改善箇所説明

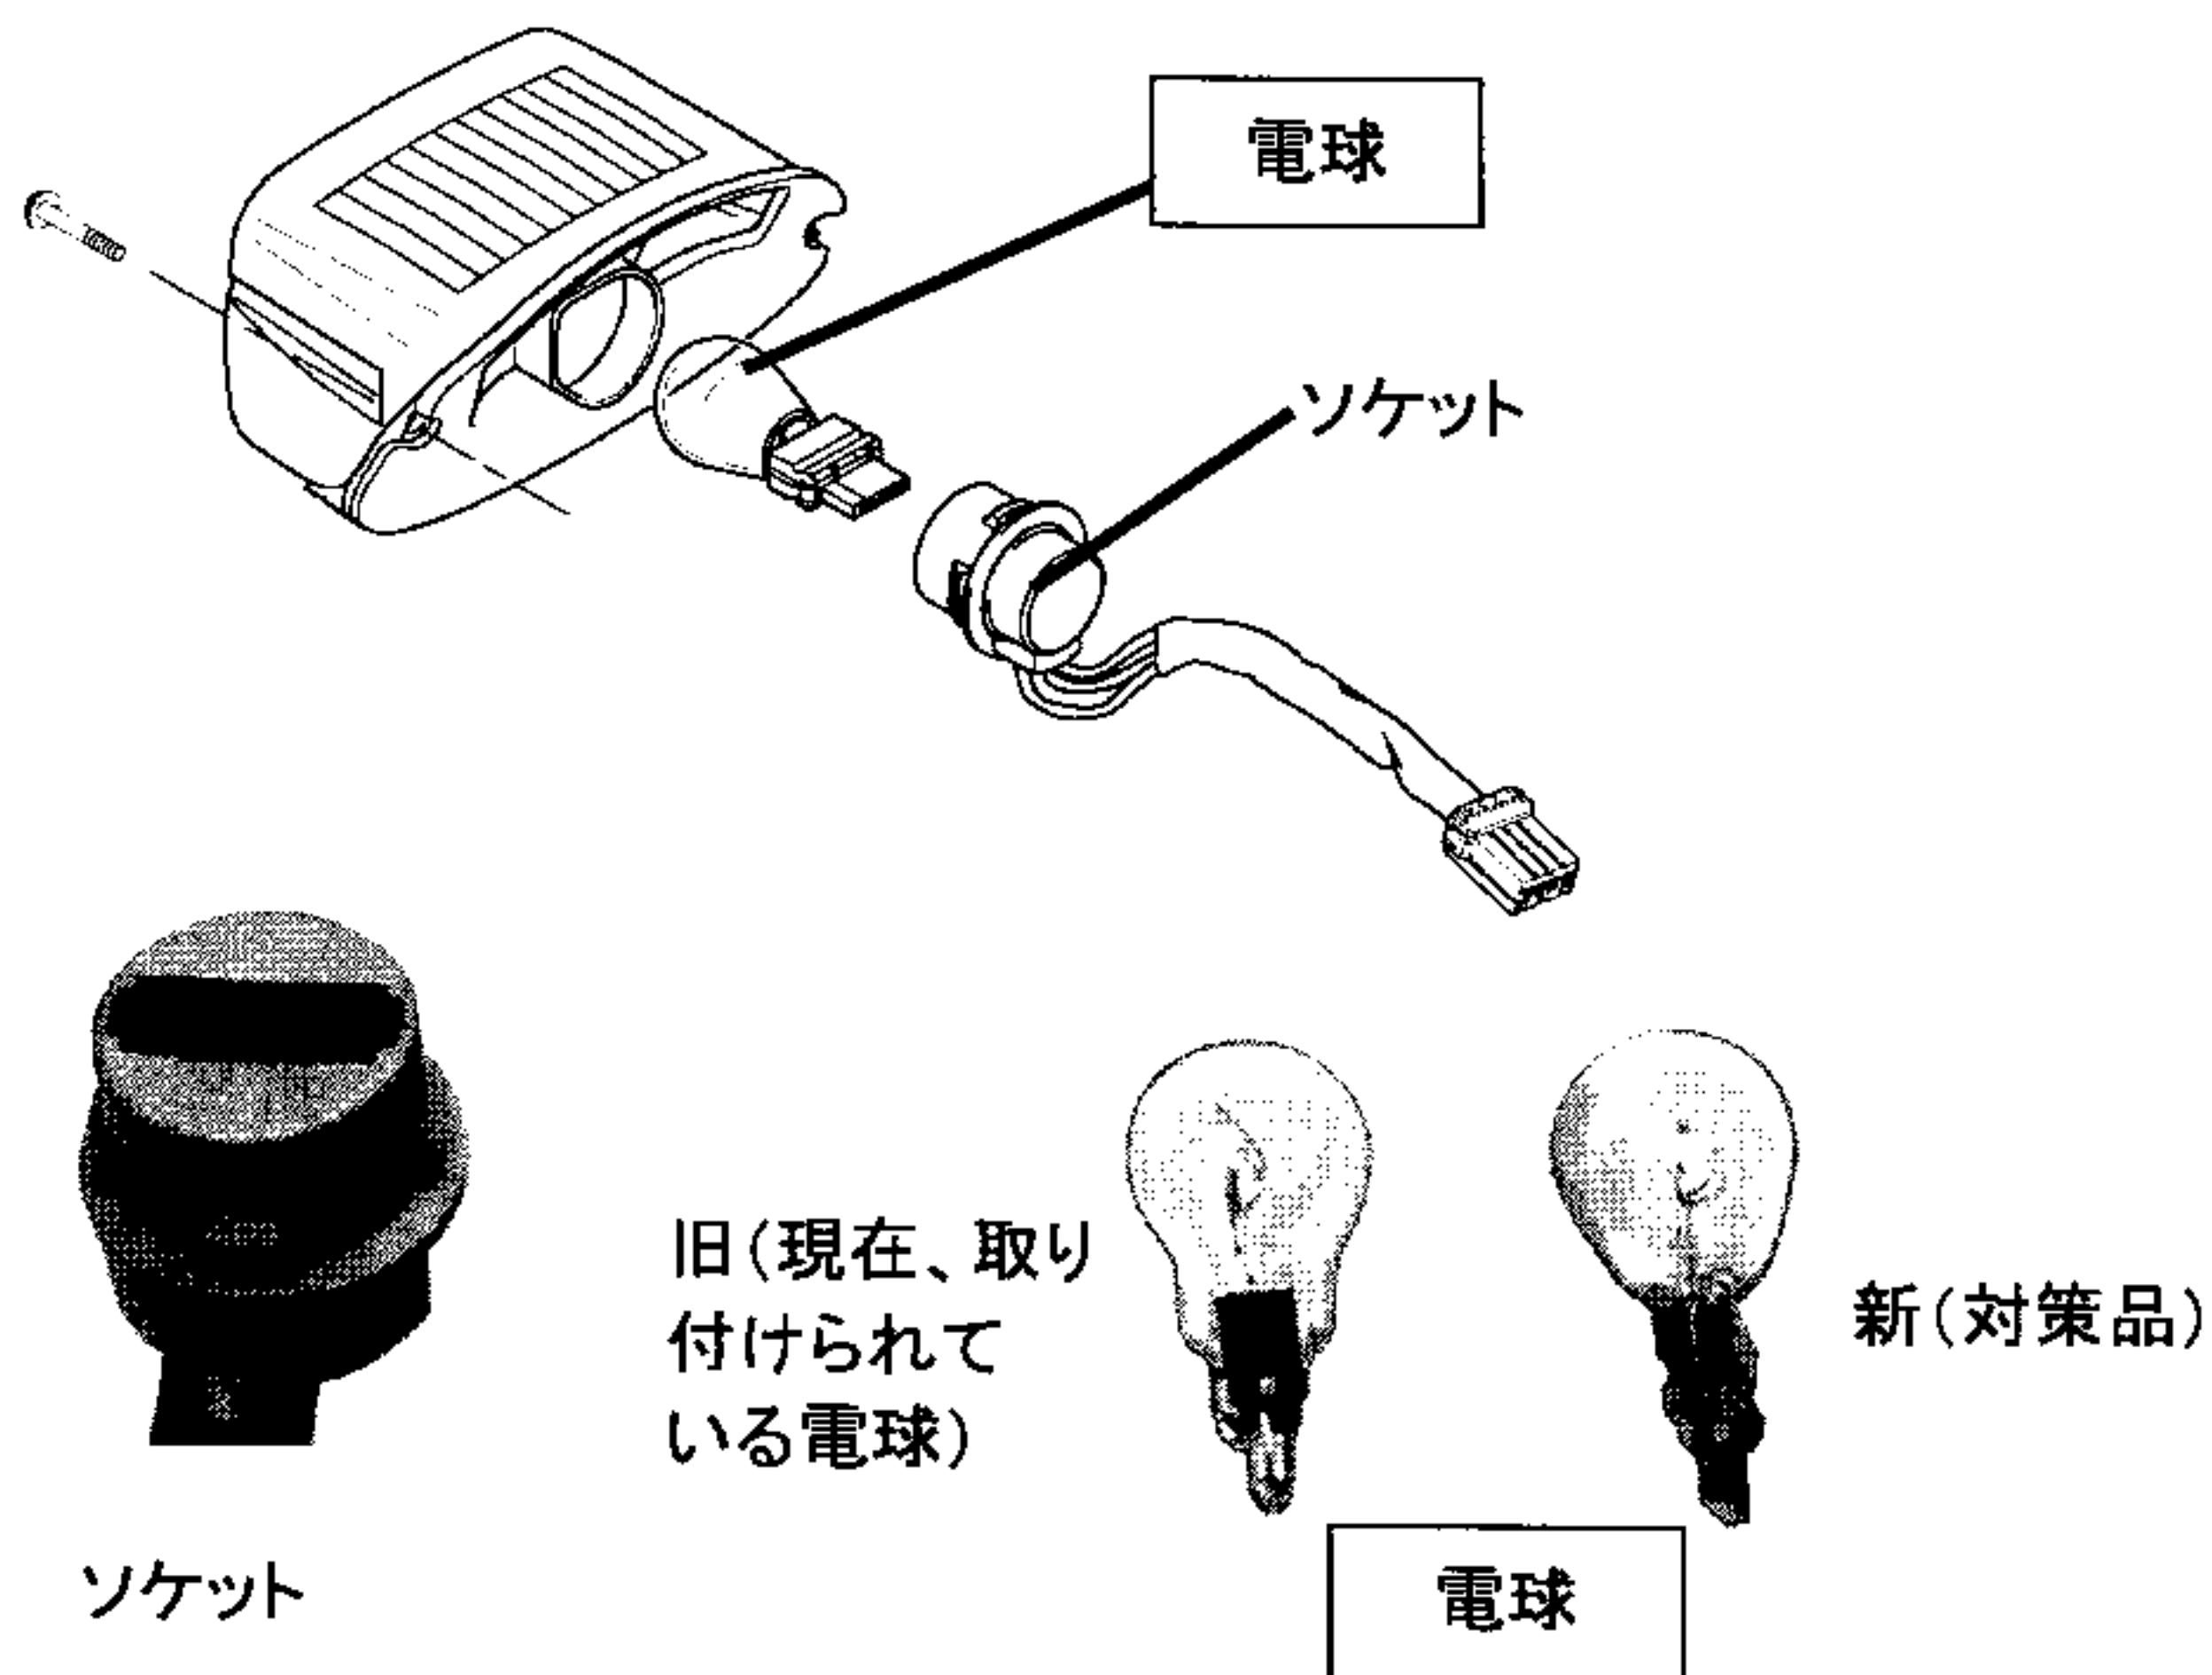
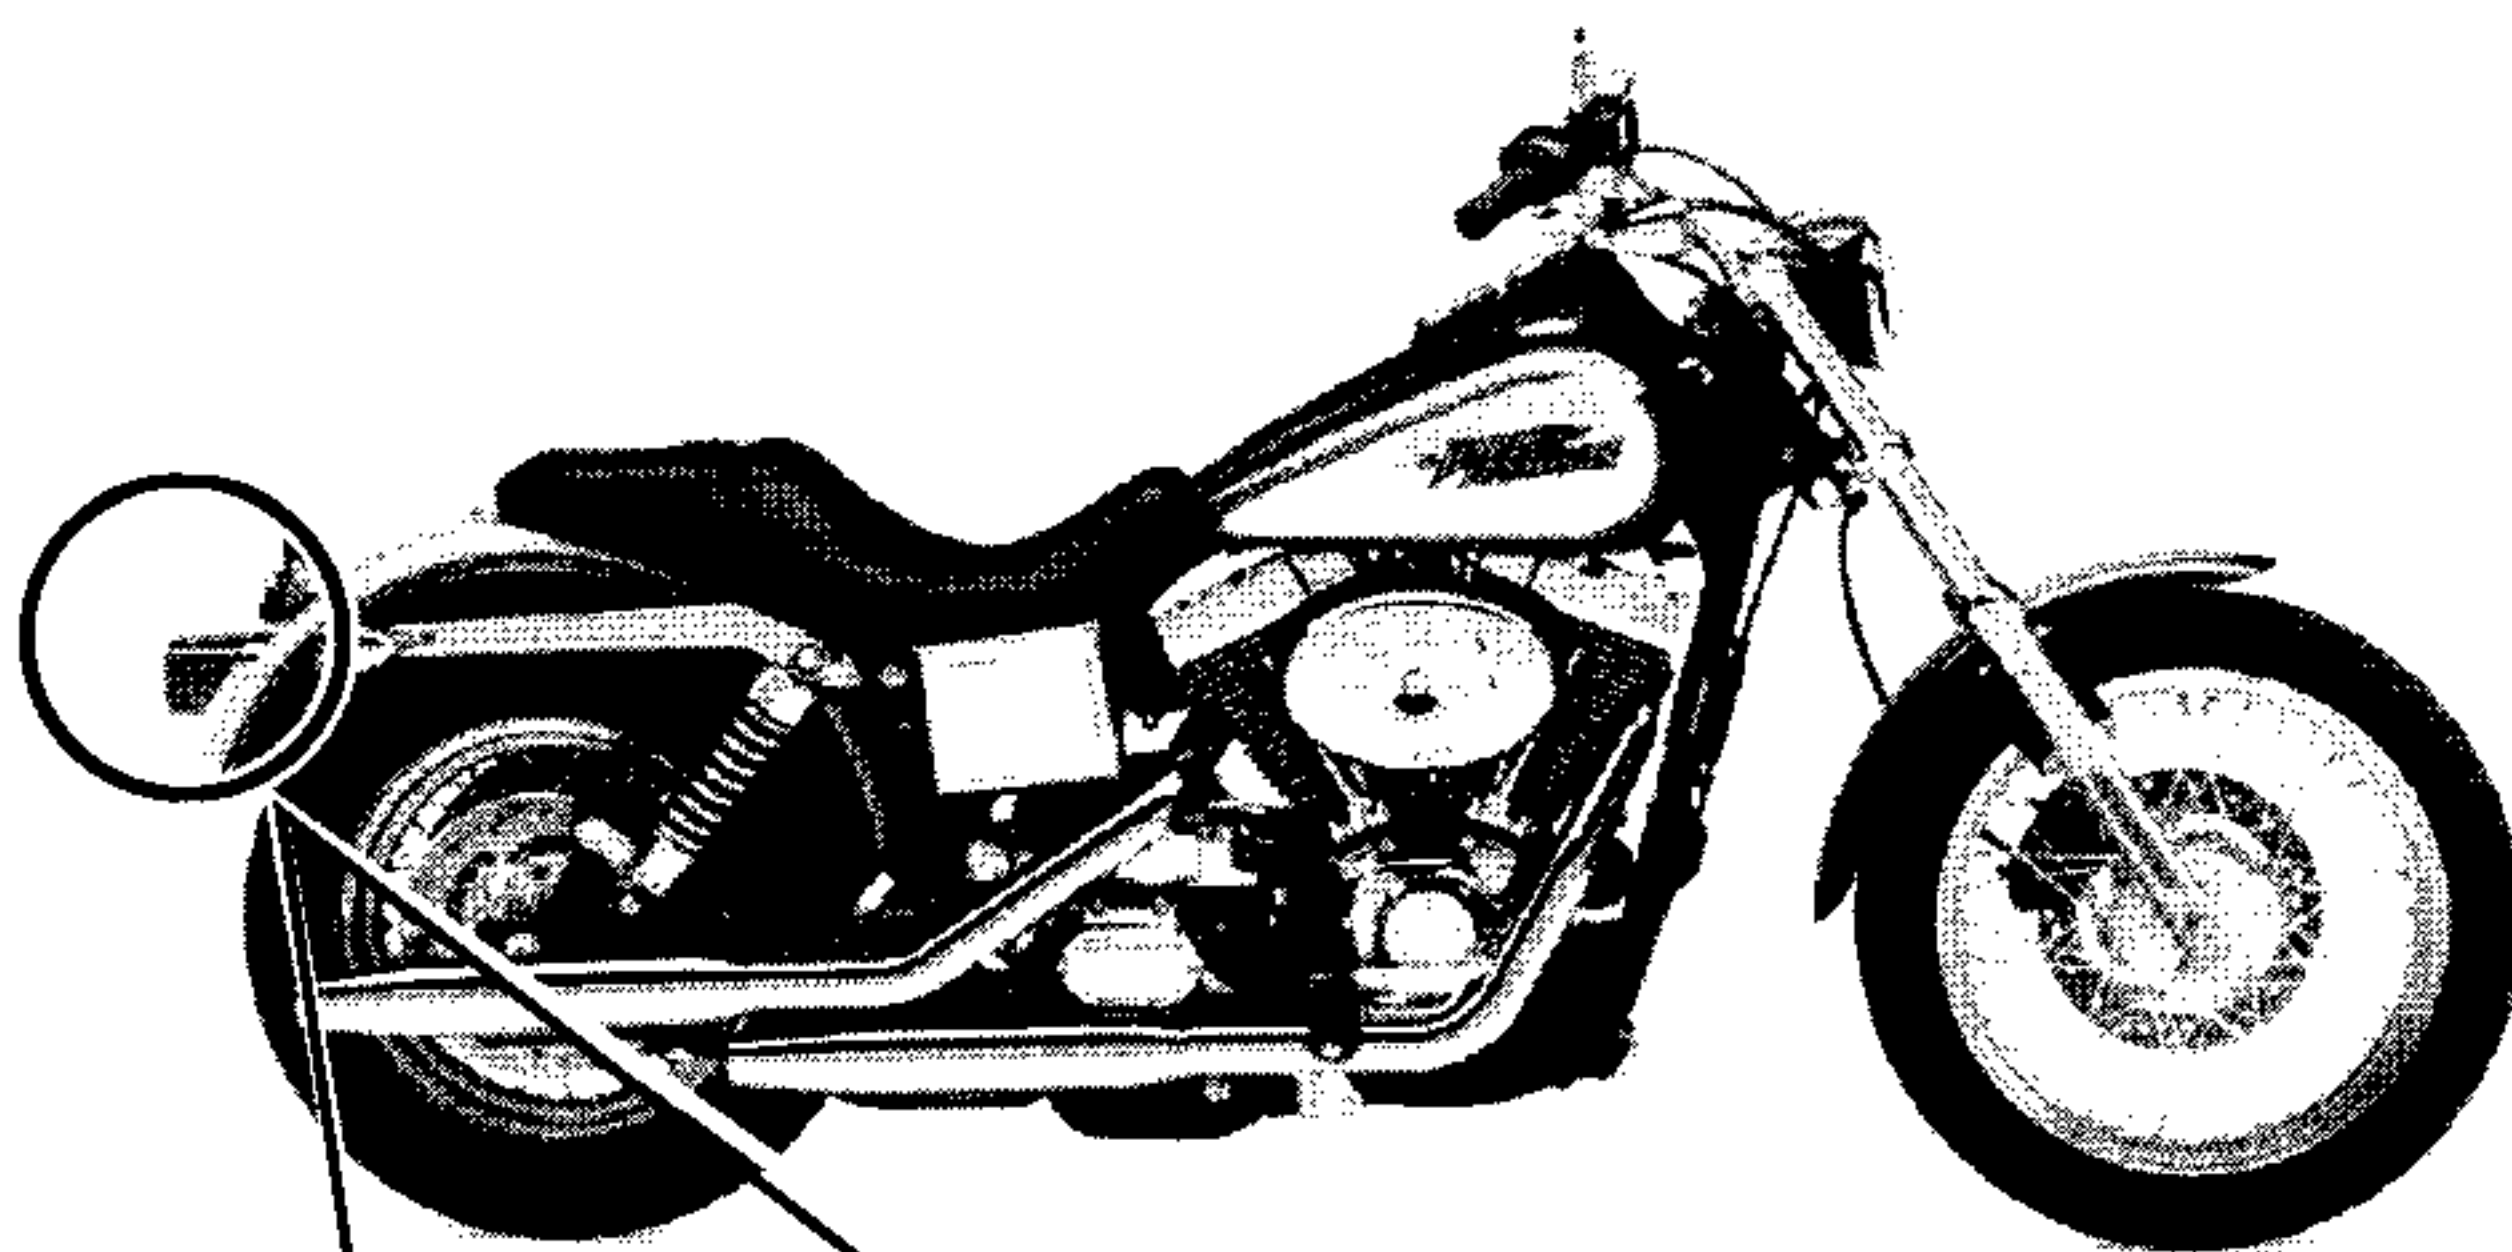
尾灯および制動灯の電球の端子の形状が不適切なため、当該電球がソケットに固定されていないものがある。そのため、走行中の振動等により当該電球が脱落して尾灯および制動灯が点灯しなくなるおそれがある。

全車両、当該電球を対策品と交換する。

電球の取り付け部の形状が異なっている。
